Věc: Rekonstrukce ŽST Brno – Královo Pole

Vysvětlení/ změna/ doplnění zadávací dokumentace č. 18
ve smyslu § 98 a § 99 zákona č. 134/2016 Sb., o zadávání veřejných zakázek, ve znění
pozdějších předpisů (dále jen „ZZVZ“)

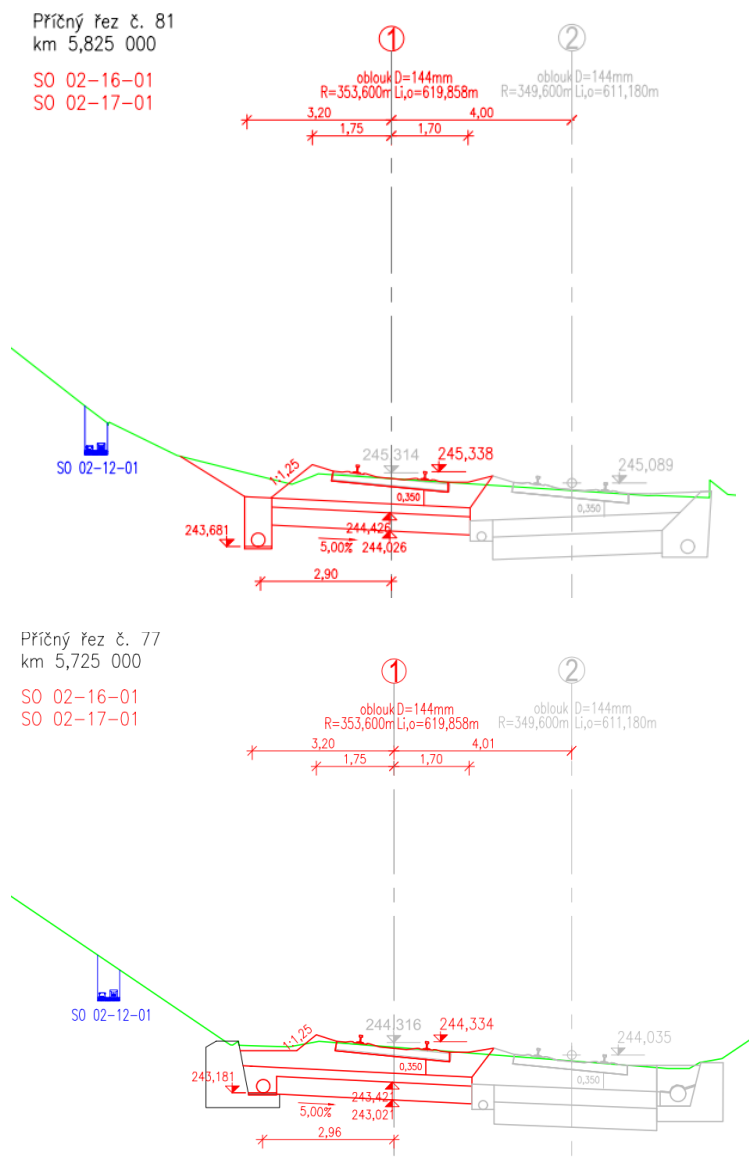
Domníváme se, že návrh kabelové trasy (obr viz níže) je v rozporu s S4 (účinnost 1.1.2021) příloha 26. Vzniká smyková plocha na svahu.
Žádáme o vysvětlení, případně opravu zadávací dokumentace.

Nejedná se o novou kabelovou trasu, ve stejném místě je dnes veden stávající kabel 6kV a dále kabelové rozvody DOÚO z SpS Brno-Husovice. Stávající kabelová trasa tedy bude využita i v rámci této stavby. Zadávací dokumentace nebude opravena.
